「ウラン濃縮工場の安全性に関する総合的評価に係る報告書」に係る正誤表 (10/37)

No. 26

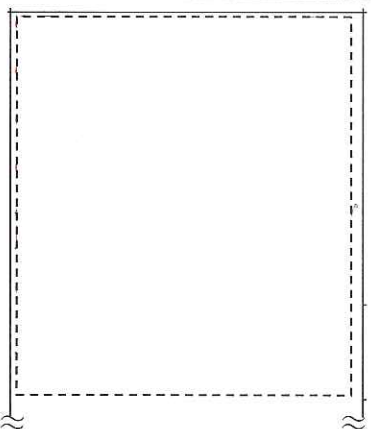
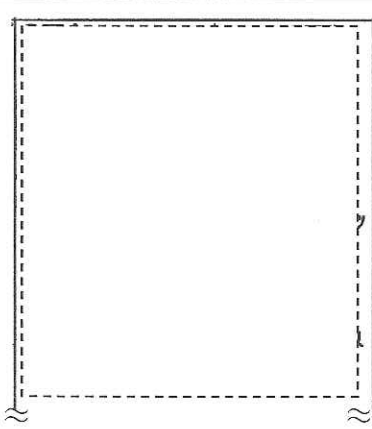
添付-2 検討対象事象の抽出結果一覧表 (19/35) 「機器の損傷による影響」の欄 (上から3段目)		検討対象事象の抽出結果一覧表 (31/35) 「機器の損傷による影響」の欄 (上から3段目)	
誤		正	
【検討対象事象の抽出結果一覧表 (19/35)】		【検討対象事象の抽出結果一覧表 (31/35)】	
<p>有 (漏) (臨) (火)</p>	<p>・クレーン(吊具含む)の落下による中間製品容器、付着ウラン回収容器の損傷によりUF₆漏えいの可能性あり。 ・中間製品容器、付着ウラン回収容器の落下し容器が接触したことによる臨界の可能性あり ・ギヤオイルによる火災により、中間製品容器が加熱されUF₆が液化膨張し容器が破裂してUF₆が漏えいする可能性あり</p>	<p>有 (漏) (臨) (火)</p>	<p>・クレーン(吊具含む)の落下による中間製品容器、付着ウラン回収容器の損傷によりUF₆漏えいの可能性あり。 ・中間製品容器、付着ウラン回収容器が落下し容器が接触したことによる臨界の可能性あり ・ギヤオイルによる火災により、中間製品容器が加熱されUF₆が液化膨張し容器が破裂してUF₆が漏えいする可能性あり</p>
<p>有 (漏) (臨) (火)</p>	<p>・クレーン(吊具含む)の落下によるシリンダ類の損傷によりUF₆漏えいの可能性あり。 ・製品シリンダの落下し容器が接触したことによる臨界の可能性あり ・潤滑油による火災により、シリンダ類が加熱されUF₆が液化膨張し容器が破裂してUF₆が漏えいする可能性あり</p>	<p>有 (漏) (臨) (火)</p>	<p>・クレーン(吊具含む)の落下によるシリンダ類の損傷によりUF₆漏えいの可能性あり。 ・製品シリンダが落下し容器が接触したことによる臨界の可能性あり ・潤滑油による火災により、シリンダ類が加熱されUF₆が液化膨張し容器が破裂してUF₆が漏えいする可能性あり</p>
